## Keuringsverslag van een elektrische laagspanning- en zeer lage spanningsinstallatie

**NIET CONFORM**

Straatnaam Mezenlaan  
Huisnummer 5  
Busnummer  
Postcode 3080  
Gemeente Tervuren  
Land België

Controlebezoek van een oude huishoudelijke elektrische installatie van een wooneenheid bij verkoop op vraag van de verkoper volgens (KB 08/09/2019) - AREI Boek 1- 8.4.2. en 8.2.1. en 4.2.4.3.

Afbeelding schakel- en verdeelbord:

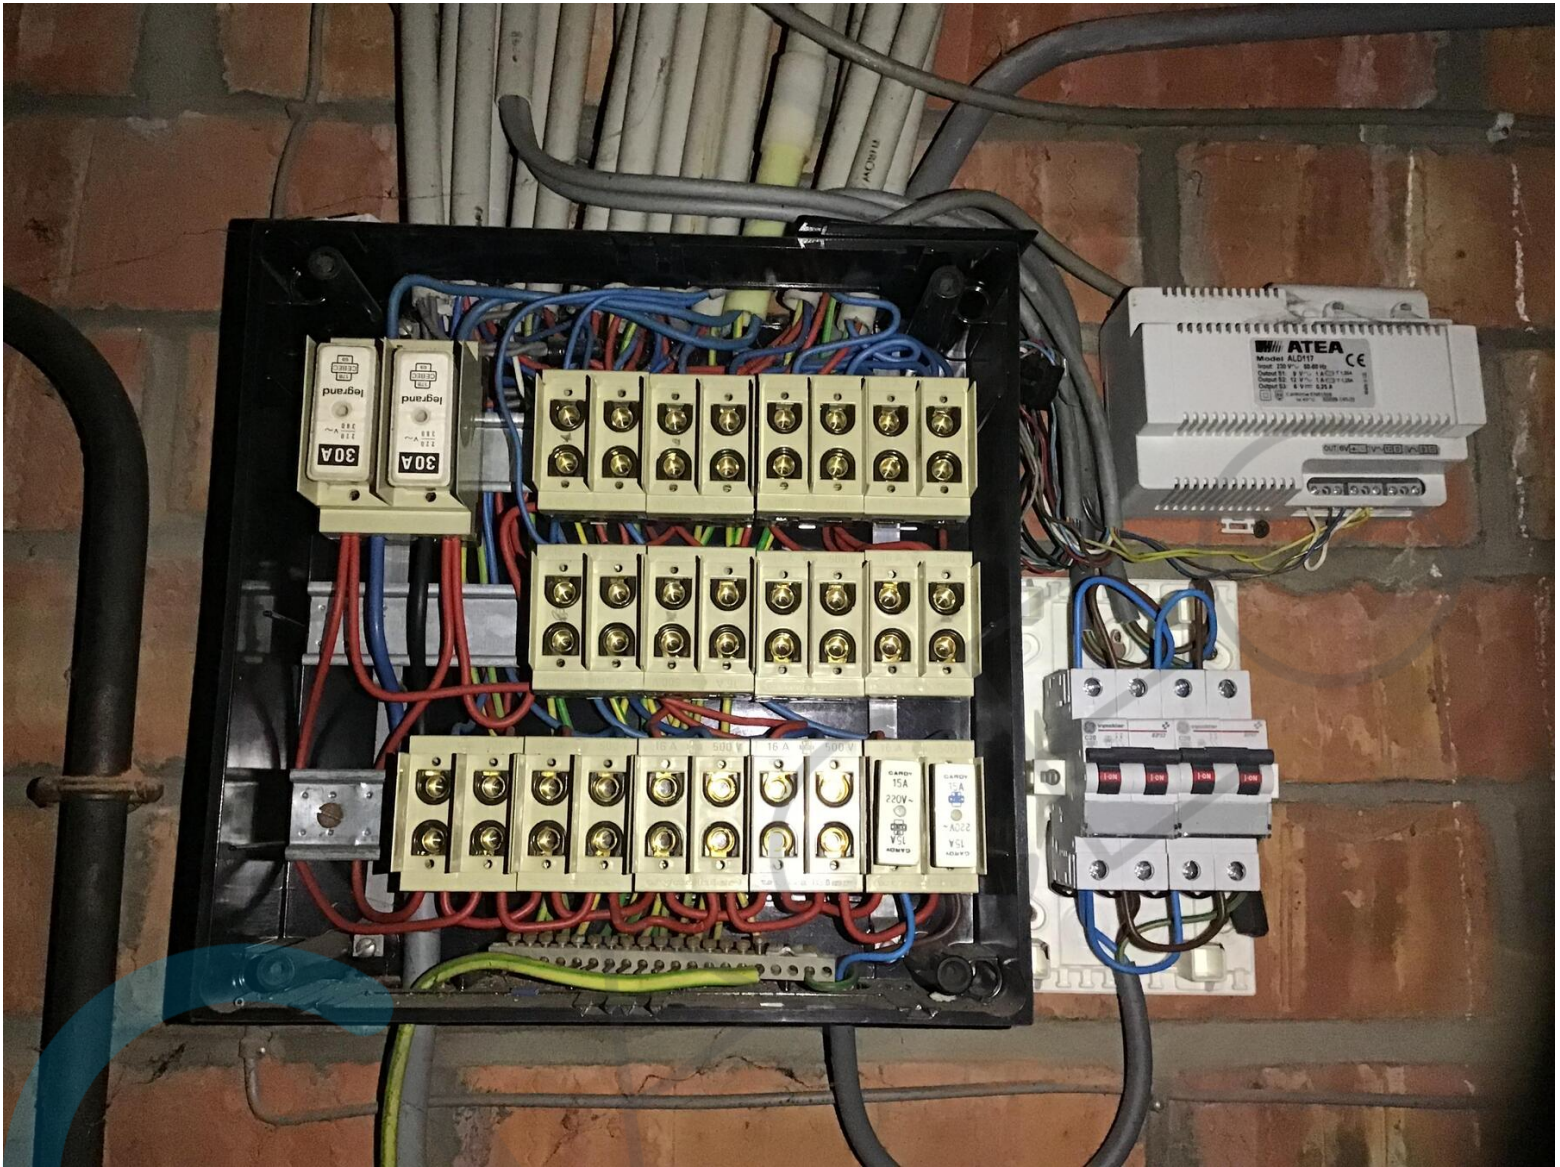
12.01 De waarde van de isolatieweerstand van één of meerdere stroombanen is kleiner dan 0,5M ohm 3e en 4e automaat links onder.(zie foto) (Boek 1 Onderafdeling 6.4.5.1.)
